מפגע בטיחות

'בית ספר מקיף ו
החרמון 13, אשדוד, רובע יא

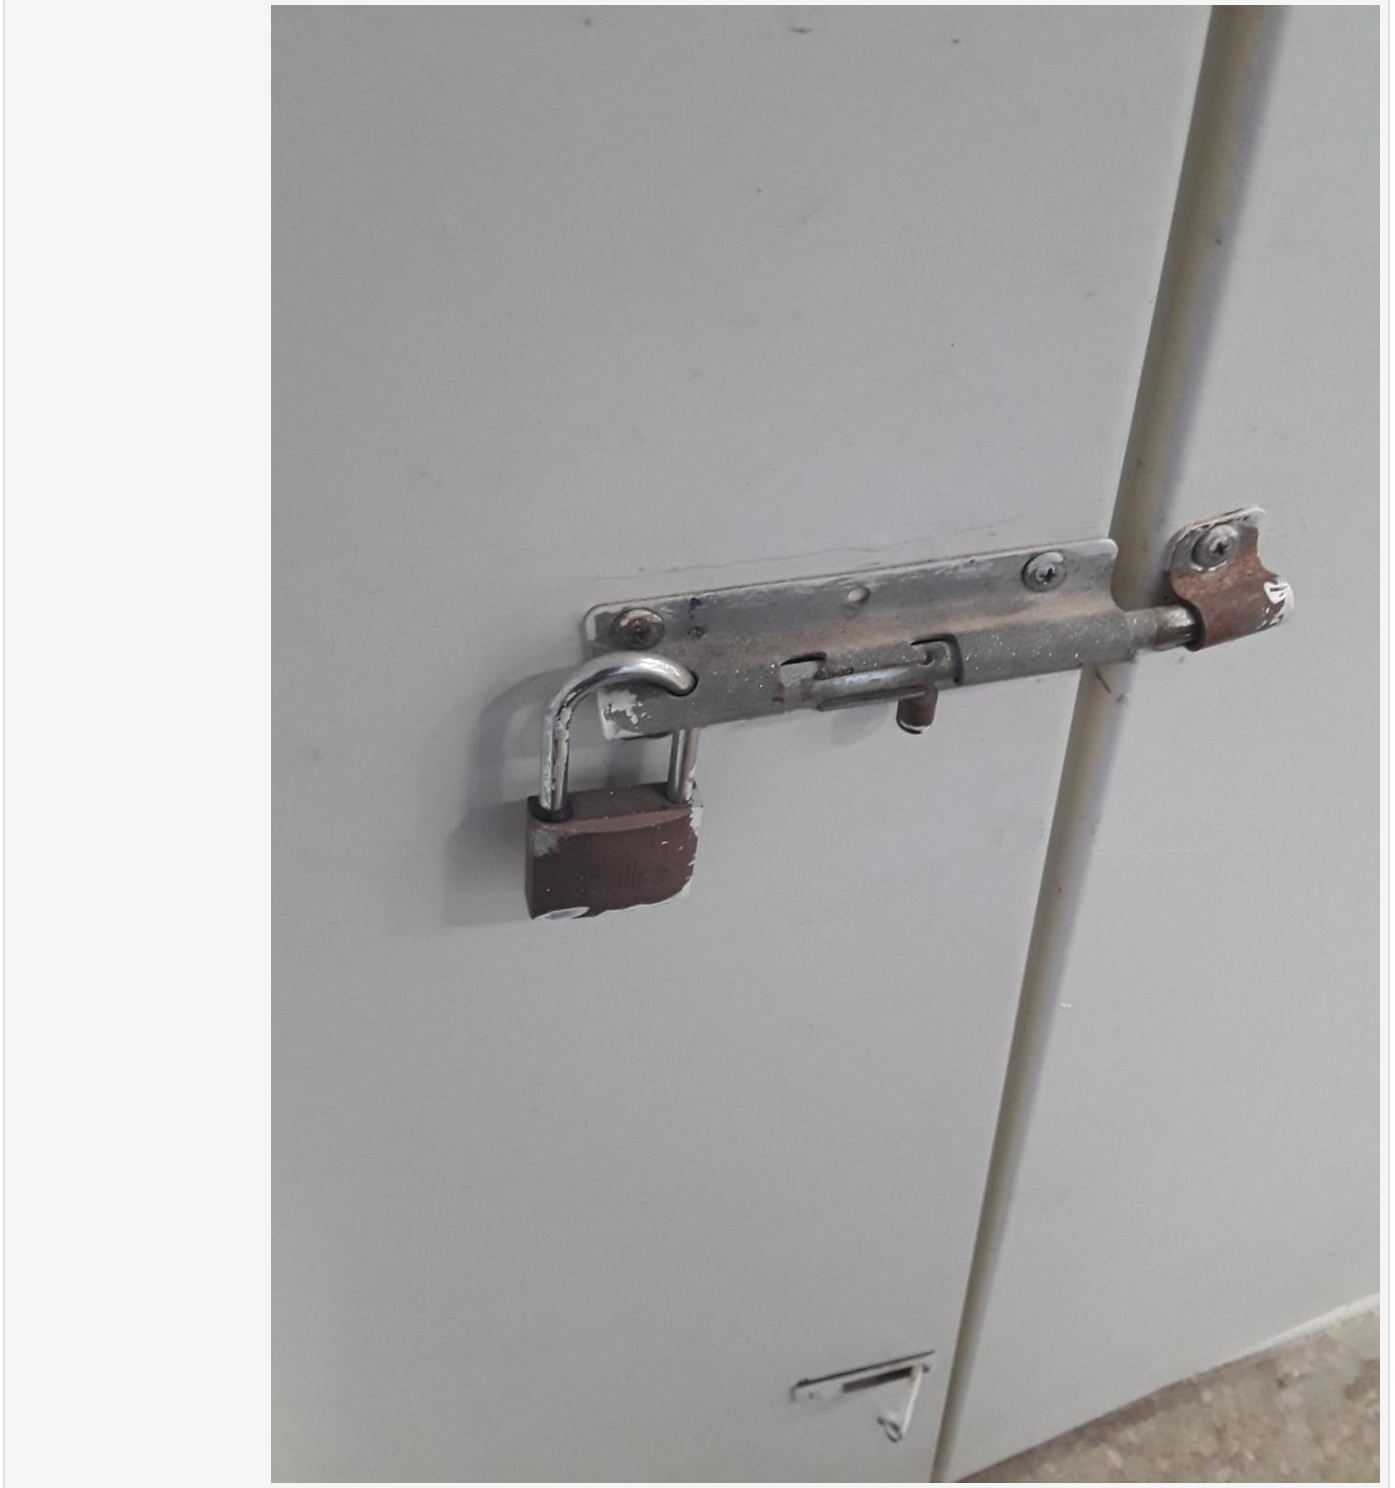
מיקום המפגע
ארונות כיבוי אש בפרוזדורים

תאר את המפגע
חלק מהארונות נעולים

המלצה לטיפול
חל איסור על נעילת ארונות כיבוי אש

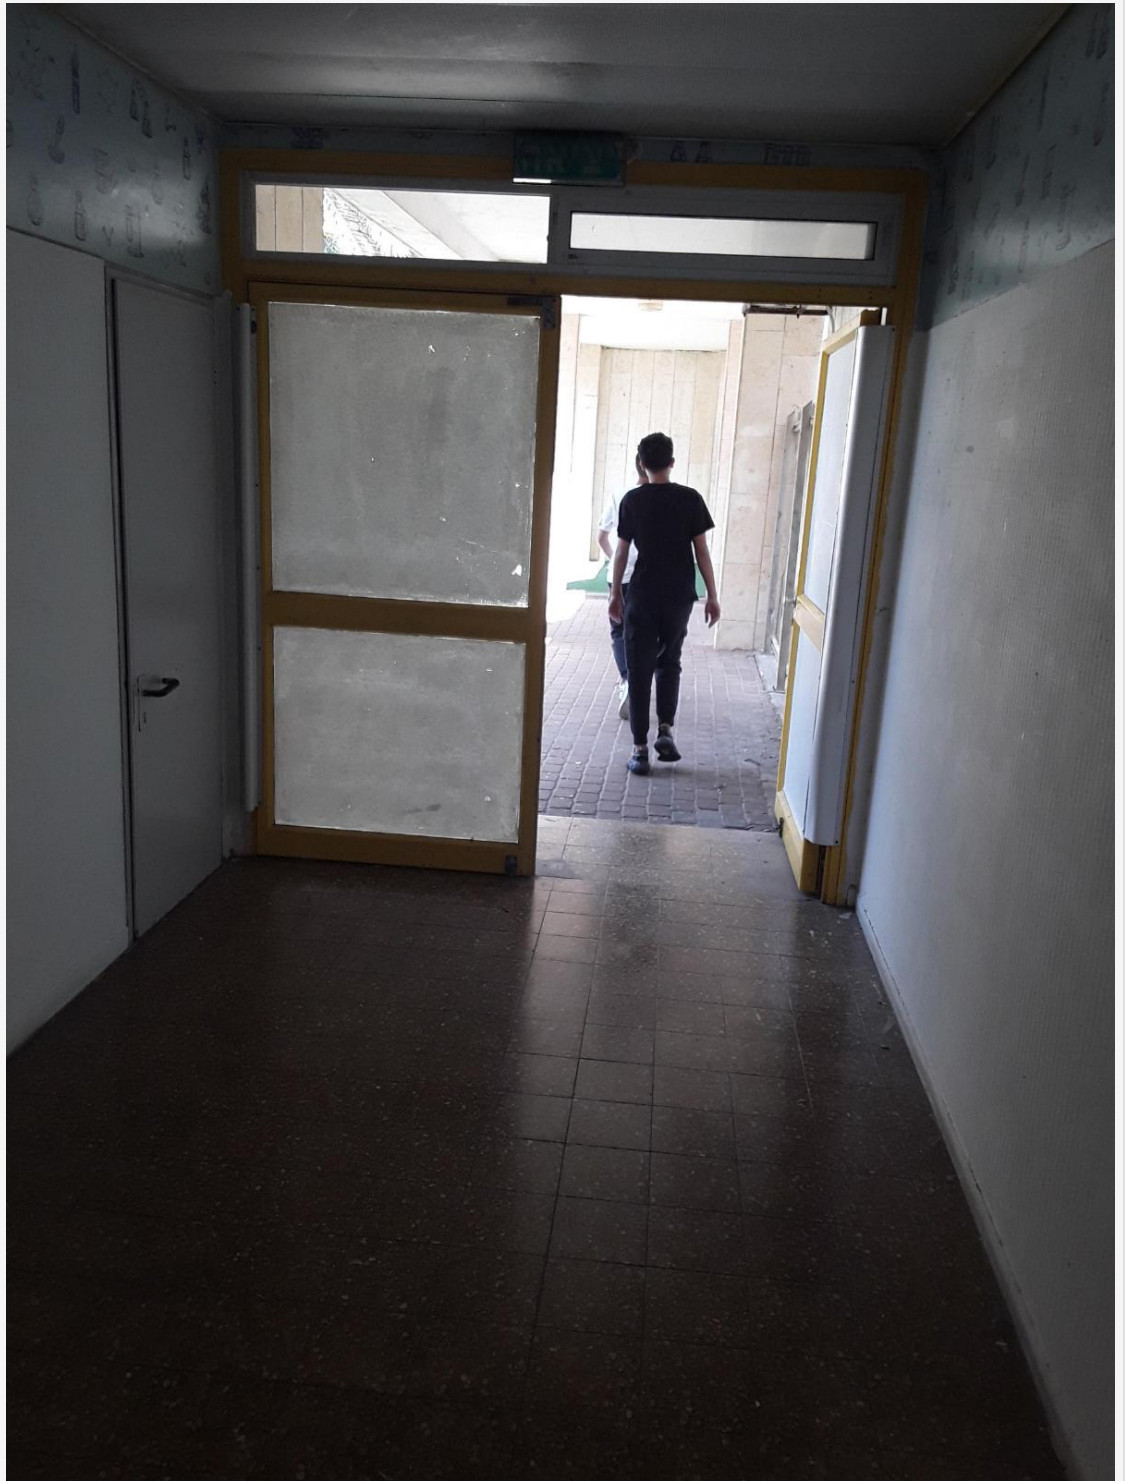
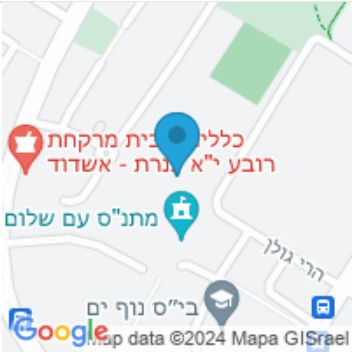
מיקום המפגע
מבנה מעבדות

תאר את המפגע
חוסר במנגנון בהלה בדלת

המלצה לטיפול
להתקין

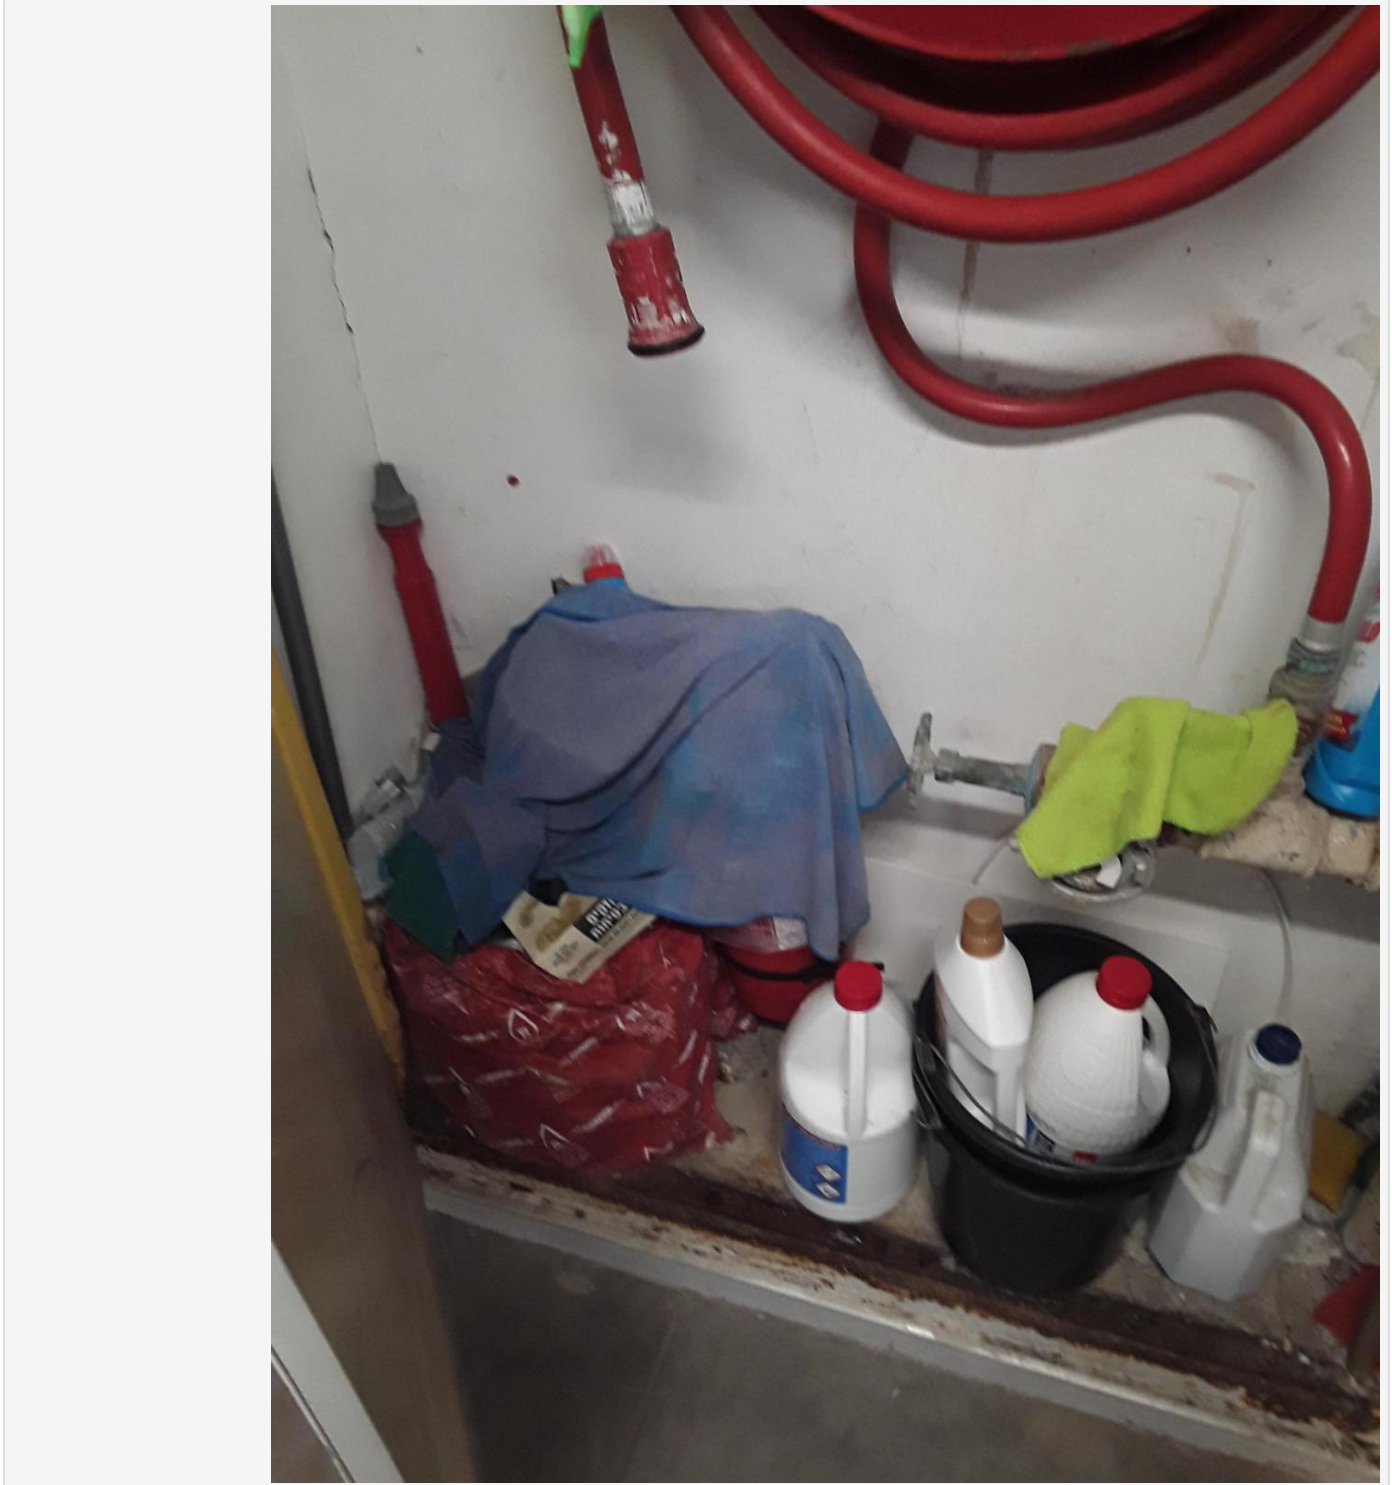
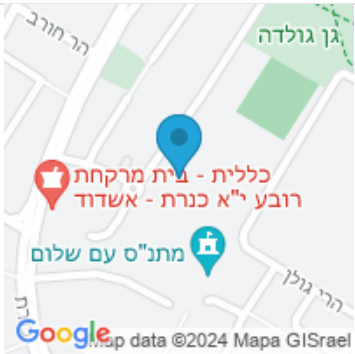
מיקום המפגע
ארונות כיבוי אש-גורף

תאר את המפגע
חלק מהארונות משמש כמחסן ל עובדות הניקיון

המלצה לטיפול
נדרש שארונות כיבוי האש ישמשו את יעודם

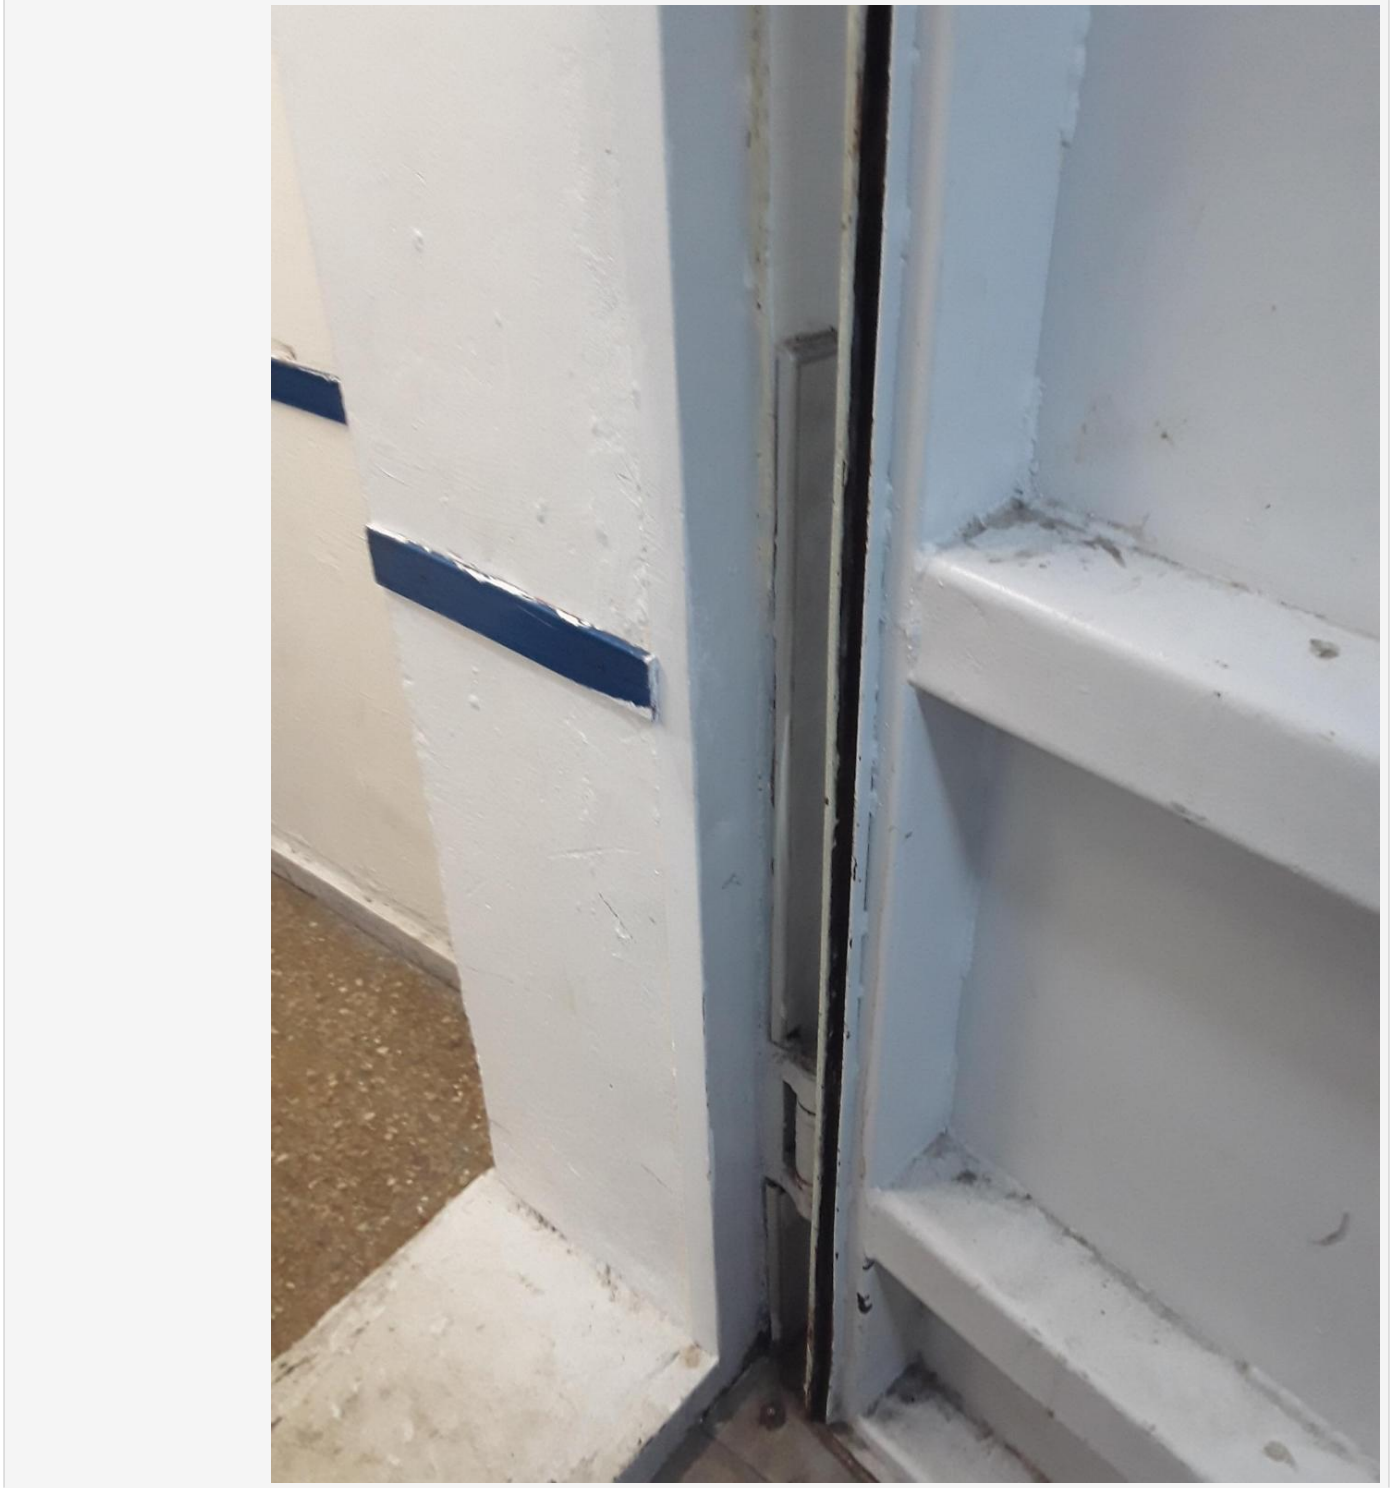
דלת מקלט -חדר חברותא

חוסר במגן אצבעות

להשלים

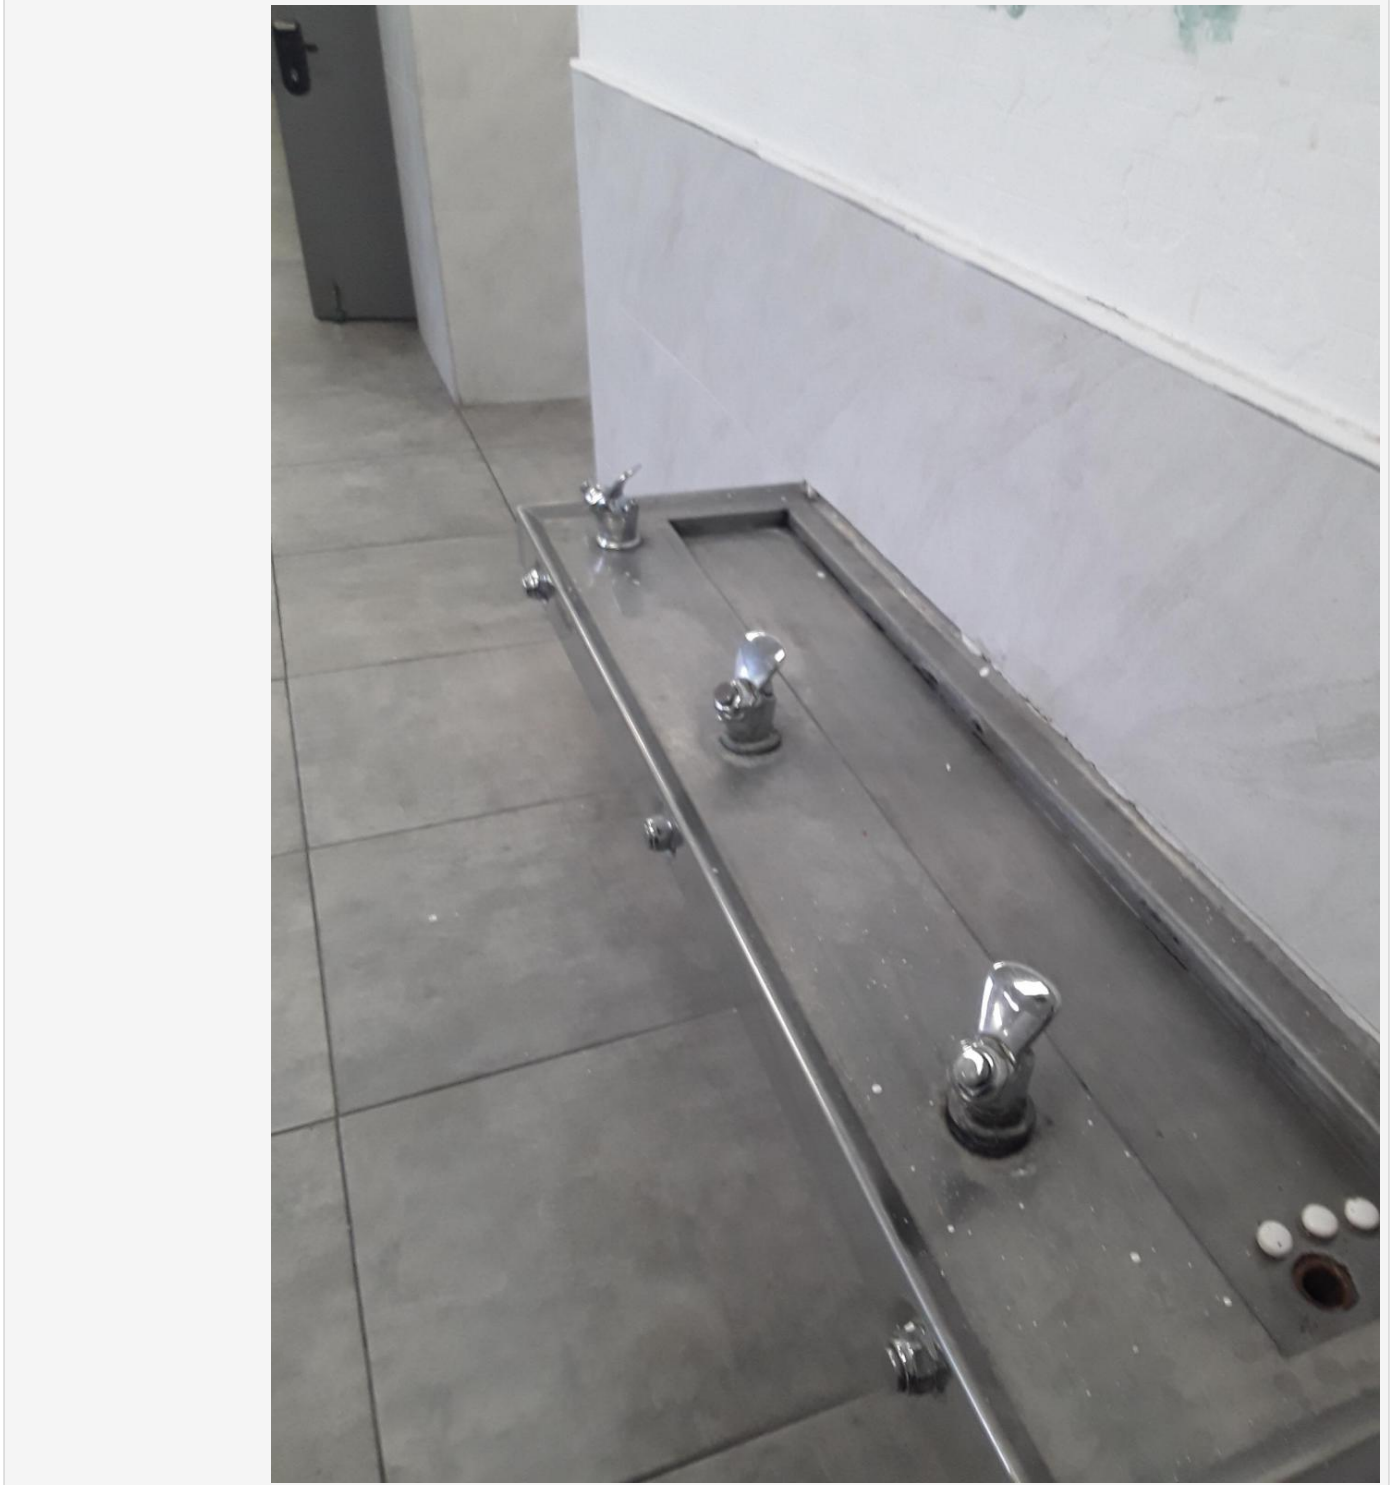
מיקום המפגע
פרוזדורהליד כתה 16

תאר את המפגע
ברזייה לשתייה לא תקינה

המלצה לטיפול
לתקן
